YTTRANDE

2018-01-22

NV-08263-16

**Yttrande i mål nr M 4008-16 angående ansökan om tillstånd till ökad produktion av kartong, sulfatmassa och CTMP<sup>1</sup> samt utbyggnad av avloppsvattenreningen vid Stora Enso Skoghall AB, Hammarö kommun, Värmlands län**

Diagram 1. Utsläpp av COD ifrån bruk som tillverkar sulfatmassa samt även annan massa och papper.

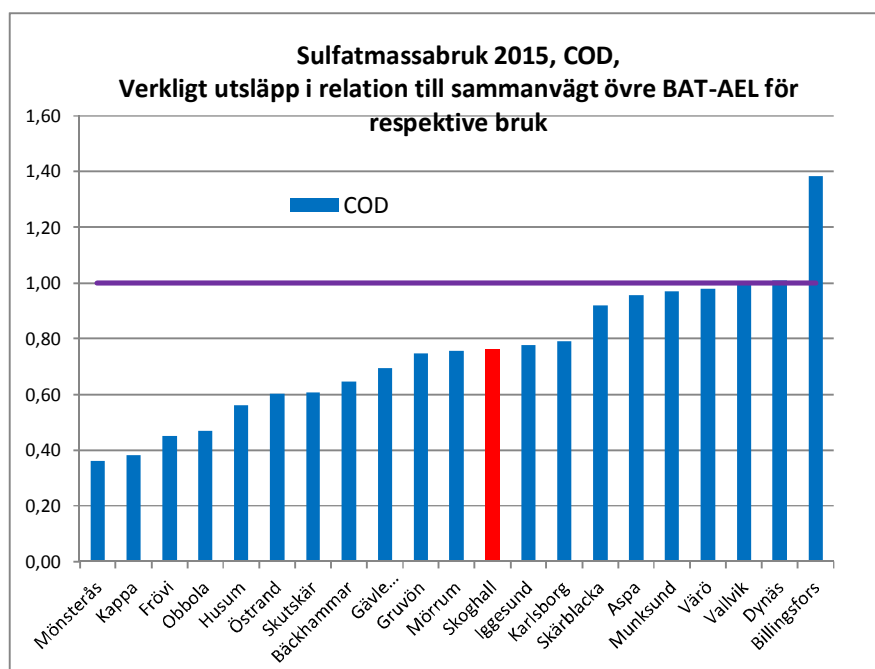
I nedanstående diagram jämförs bruk med tillverkning av sulfatmassa samt därutöver även andra massatyper och papper vad gäller utsläpp av organiska ämnen, här mätt som COD. Jämförelsen har gjorts genom att med hjälp av det övre bindande BAT-AEL-värdet och produktionsmängden för respektive produktionslag beräkna tillåtet utsläpp. Det faktiska utsläppet har därefter satts i relation till den beräknade tillåtna utsläppsmängden. Det bruk som i diagrammet ligger på det relativa värdet 1,00 har haft en utsläppsmängd precis på den tillåtna nivån.

Av diagrammet kan utläsas att Skoghalls bruk ligger på en medelnivå av svenska bruk, med en viss, men inte markant stor marginal till den övre tillåtna utsläppsmängden. Jämförelsen bekräftar enligt vår uppfattning att det är rimligt att bolaget ligger kvar på dagens utsläppsnivå relativt produktionsmängden.

Sammanfattningsvis anser Naturvårdsverket att nuvarande villkor på 10 ton TOC per dygn som årsmedelvärde ska kvarstå.

Diagram L1 Utsläpp av processsvavel från sulfatmassabruk

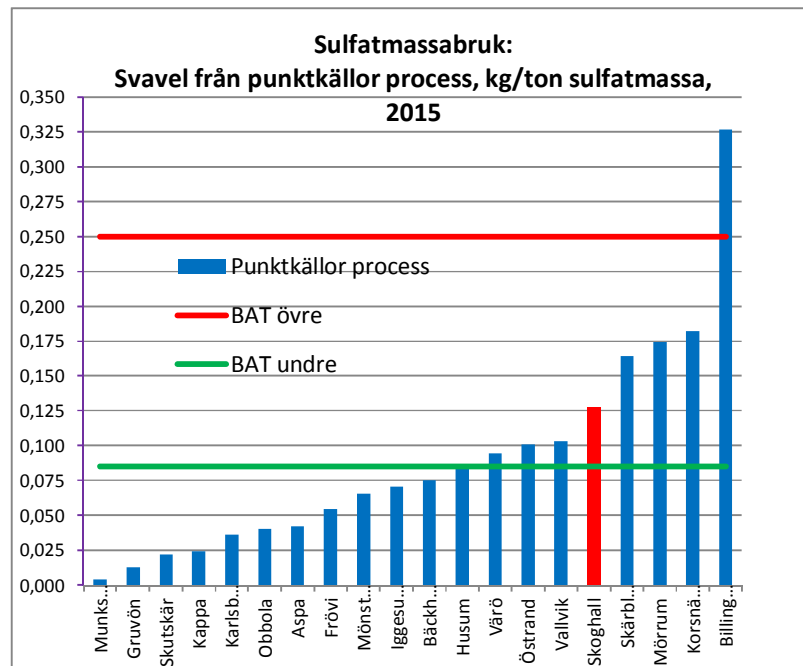
I diagram L1 nedan visas svavelutsläppen beräknat relativt produktionen av sulfatmassa vid svenska bruk.

Från diagram L1 kan utläsas att Skoghalls bruk ligger något över medianen, men att det finns ett flertal bruk med betydligt lägre utsläpp, klart under det nedre värdet för BAT-AEL.

Naturvårdsverket bedömer att ett villkor motsvarande 60 ton svavel per år kan accepteras. Det bör dock relateras till produktionen av sulfatmassa och anges till 0,15 kg per ton sulfatmassa, vilket vid den sökta produktionen av 400 000 ton sulfatmassa per år blir 60 ton svavel per år.
